PORTER A
CONNAISSANCE
AVIS MRAe

PROJET DE CENTRALE SOLAIRE THERMIQUE POUR LE CHAUFFAGE DE SERRES AGRICOLES SUR LA COMMUNE DE PALAU-DEL-VIDRE (66)

Date du 30/05/2022

CRB Environnement

📍 Carte : Vue aérienne du site (Google Earth)

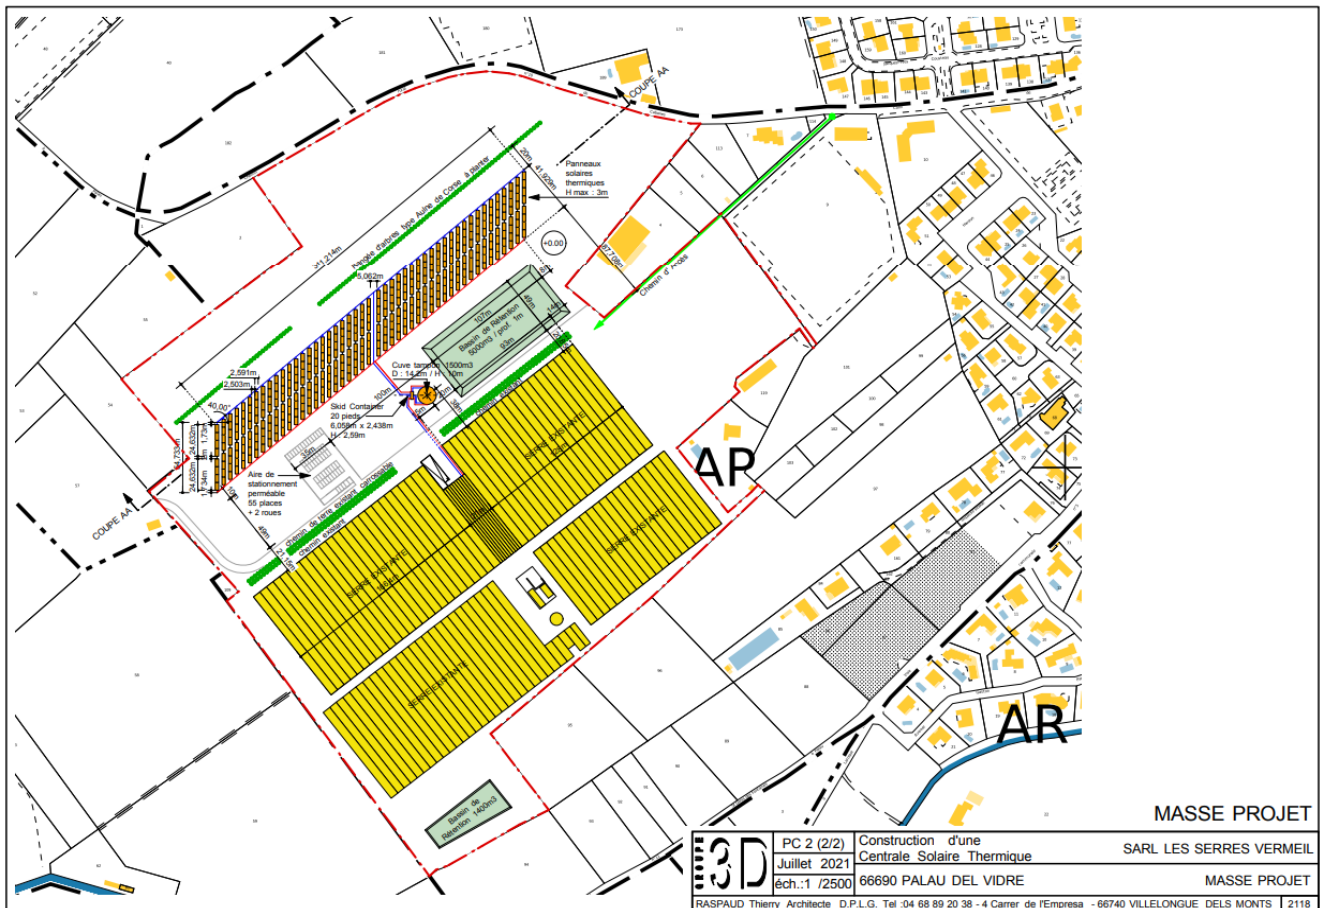
La MRAe recommande de compléter le dossier par une analyse des incidences du projet sur la fonctionnalité de corridor écologique, au titre de la trame verte locale inscrite au schéma régional de cohérence écologique. En cas d'impact résiduel, des mesures d'évitement, de réduction ou de compensation sont à proposer.

Il est important de rappeler que la TVB du SRCE a été définie à l'échelle régionale. De fait cette dernière ne tient pas toujours compte de l'occupation réelle des sols.

Ainsi, dans le cas présent le site est clôturé et accueille des serres agricoles sur une superficie de 5,5 ha, ainsi qu'un hangar de conditionnement. Cet ensemble constitue une structure compacte que la faune doit contourner ou survoler.

Le projet concerne une emprise au sol de 6172 m² réalisée à proximité immédiate des serres.

Ce dernier n'aggraverait pas la situation actuelle en termes de fonctionnalité écologique du site.

☞ Photographies : Exemples avec construction en porte-à-faux avec poteaux de retenue pour amphibiens et reptiles, coudés à 45° au-dessus pour protection antichute (Source : maibach.com)

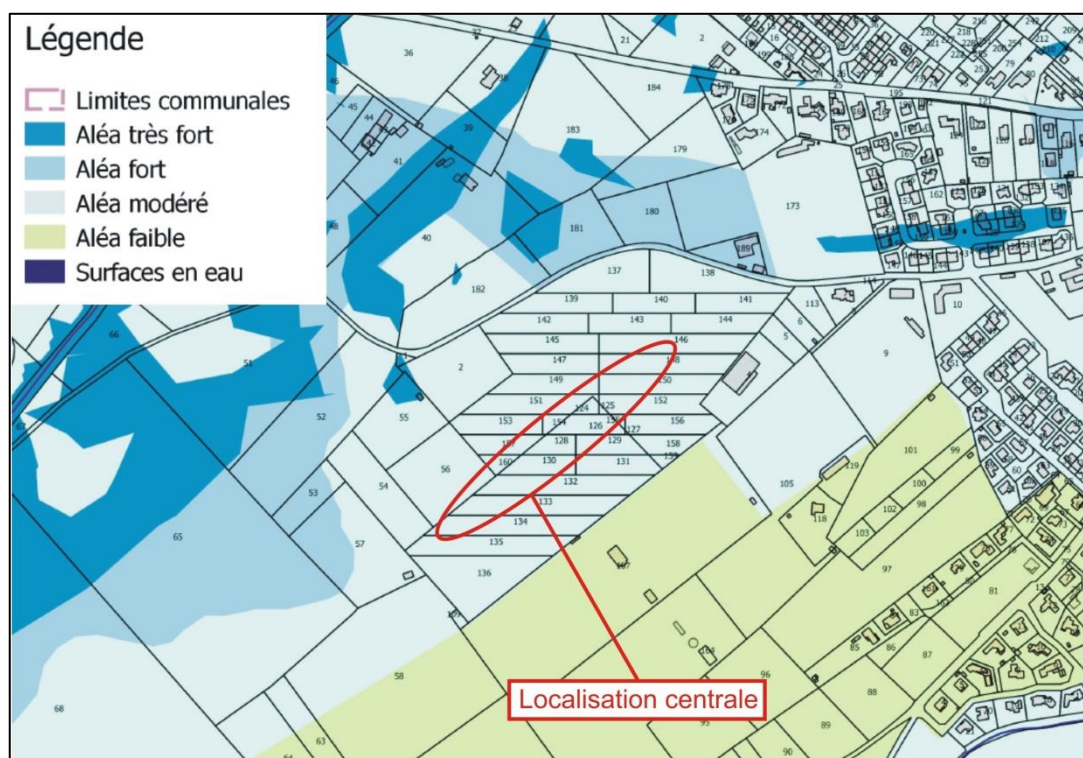
La MRAe recommande de compléter la mesure de suivi de chantier réalisée par un écologue par la réalisation d'opérations de sauvegarde des espèces protégées détectées (reptiles, amphibiens), en amont et pendant le chantier afin d'éviter leurs destructions.

Le long des secteurs à enjeux herpétologiques (reptiles et amphibiens) un filet anti-intrusion sera mis en place afin d'éviter l'intrusion et donc l'écrasement d'individus sur le chantier.

L'écologue en charge du suivi environnemental du chantier veillera à la bonne mise en œuvre de ce filet, notamment à la base du filet afin d'éviter le risque de « passage par en-dessous ». On pense notamment à ce que l'entreprise prévoit bien le cas échéant une préparation du terrain avec débroussaillage et enlèvement des obstacles ne permettant pas la pose de ces barrières de façon optimale.

Les barrières pourront être constituées d'une bâche en PVC de 0,70 m de large (rouleau de 50, 100, 500 m), des piquets de maintien tous les 2 m, des épingles de fixation au sol lorsque la barrière n'est pas enterrée, des tendeurs. Le dispositif intégrera un bavolet anti-escalade.
